## CAAC 适 航 指 令

编号: CAD1998-R044-03

- 一. 标题: 检查主旋翼桨叶蒙皮裂纹
- 二. 适用范围:

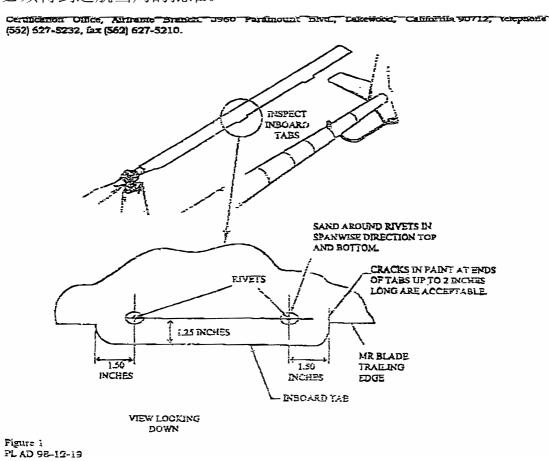
- 1. 在5个飞行小时内,参照图1,对内侧配平片调整铆钉周围的桨叶蒙皮进行染色渗透检查:
- (1)对内侧配平片铆钉孔周围上下表面(每个桨叶4处)的蒙皮去漆,露出直径约为3/4″大的地方。用180号或更细的砂纸打磨,然后用600号或更细的砂纸清除砂痕。只能沿翼展方向进行打磨。不准使用化学去漆剂。
- (2)用染色渗透法检查铆钉周围上下表面(4个地方)的桨叶蒙皮。 注1:配平片内侧边缘或外侧边缘2英寸长的连漆裂纹是可接受的。

2. 用111-三氯乙烷或丁酮(MEK)按照本指令1中所述清洁打磨过的 地方,并涂上亮漆,覆盖无漆的地方。

- 3. 以后在每天飞行前,或不超过5个飞行小时的间隔,先到为准, 用5倍或更高倍的放大镜目视检查内侧配平片铆钉周围上下表面的桨 叶蒙皮(4个地方)有无裂纹。
  - 4. 如果发现裂纹,在下次飞行前用适航的主旋翼桨叶更换。
  - 5. 安装件号C016-2的主旋翼桨叶,可结束本指令要求的工作。
